不具合箇所説明図

改善対策の内容

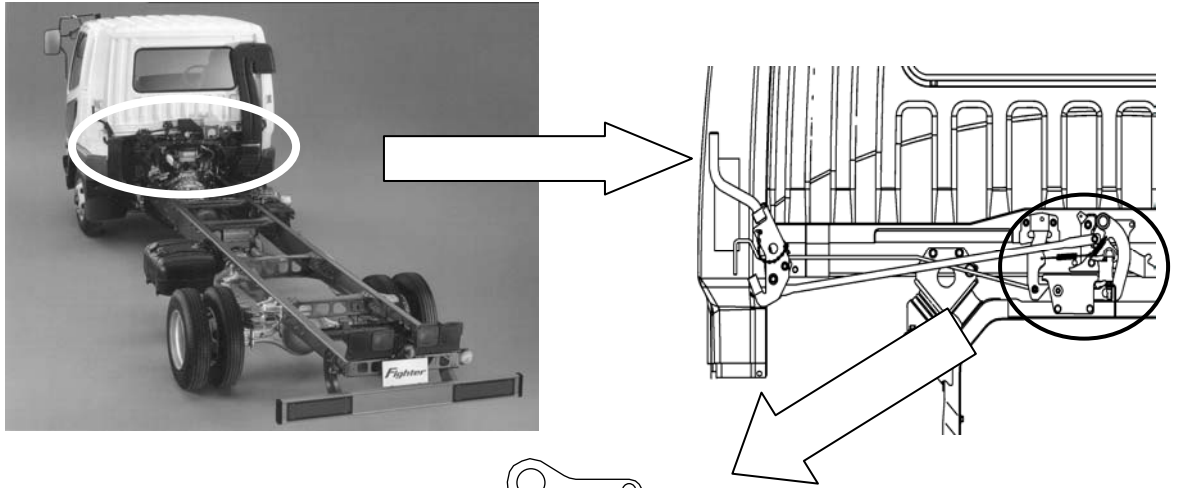
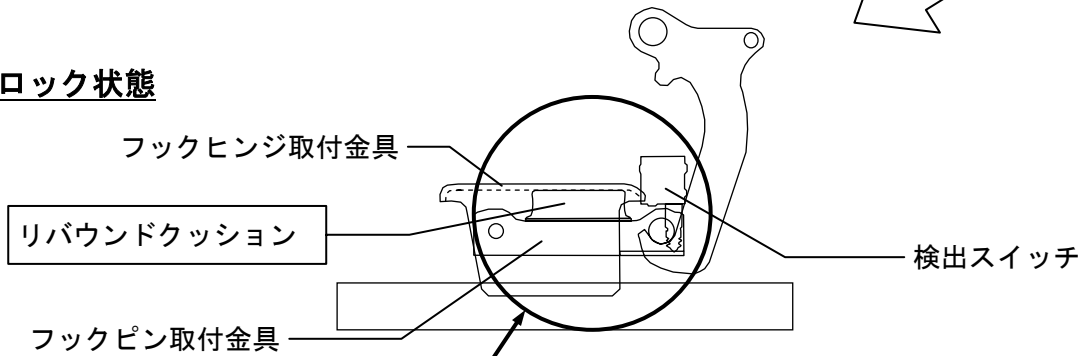
大型・中型トラックの手动式キャブチルトにおいて、キャブのロック状態を検知するゴム部品（リバウンドクッション）の材料が不適切なため、リバウンドクッションがフックヒンジ取付金具に固着し、ロックが外れてもキャブロック位置検知スイッチが作動せず警告灯が点灯しなくなる場合がある。

全車両、リバウンドクッションを対策品に交換するとともに、正しい操作方法とロック状態の確認方法のコーションラベルを車両に貼付し使用者の注意を喚起する。

注： は交換部品を示す。
